Zadavatel: Sdružení obcí mikroregionu Hlinecko
Sídlo: Poděbradovo nám. 1, 539 01 Hlinsko
IČ: 70151156

Dodatečná informace č. 2 k veřejné zakázce „HLINSKO – třídící linka“ - zveřejněna ve Věstníku VZ dne 12. 2. 2019 pod ev.č. Z2019-005078 odesláno k uveřejnění v TED dne 10. 02. 2019 pod č. 2019/S 030-066653

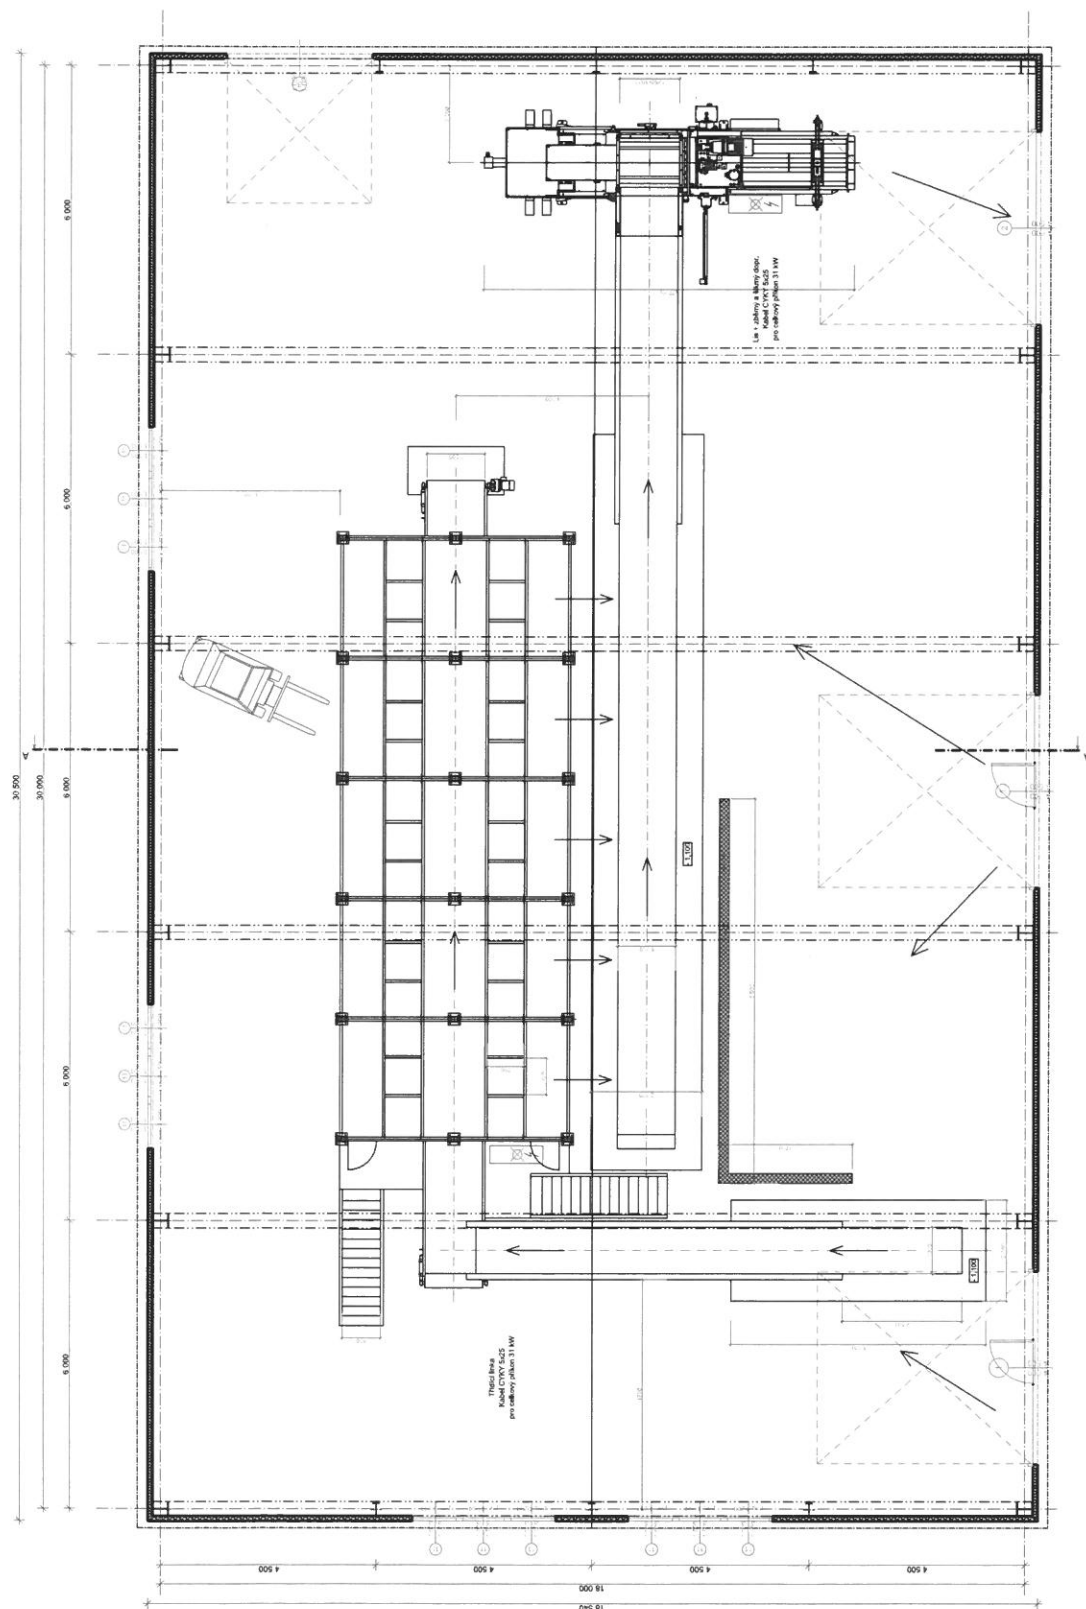
Chybí řezy technologie v místě přepadu dopravníků poz. 4 – sběrný před kabinou a poz. 5 - 2 x lomený do lisu, chybí řez jímky se sběrným dopravníkem před kabinou. Pošle Ing. Čížek

Chybí příčné řezy haly. Pošle Ing. Čížek

Tyto detaily budou řešeny s vybraným dodavatelem po ukončení zadávacího řízení a ve spolupráci s dodavatelem stavby + projektantem + dalšími zainteresovanými. Pro podání nabídky nejsou výše požadované podklady nutné, standardně nebývají uváděny v ZD k zadávacímu řízení.

Přílohou zasíláme výkres:

- *půdorys haly s umístěním technologie*
- *příčný řez s jímkou pro dopravník*
- *řez třídící linkou*
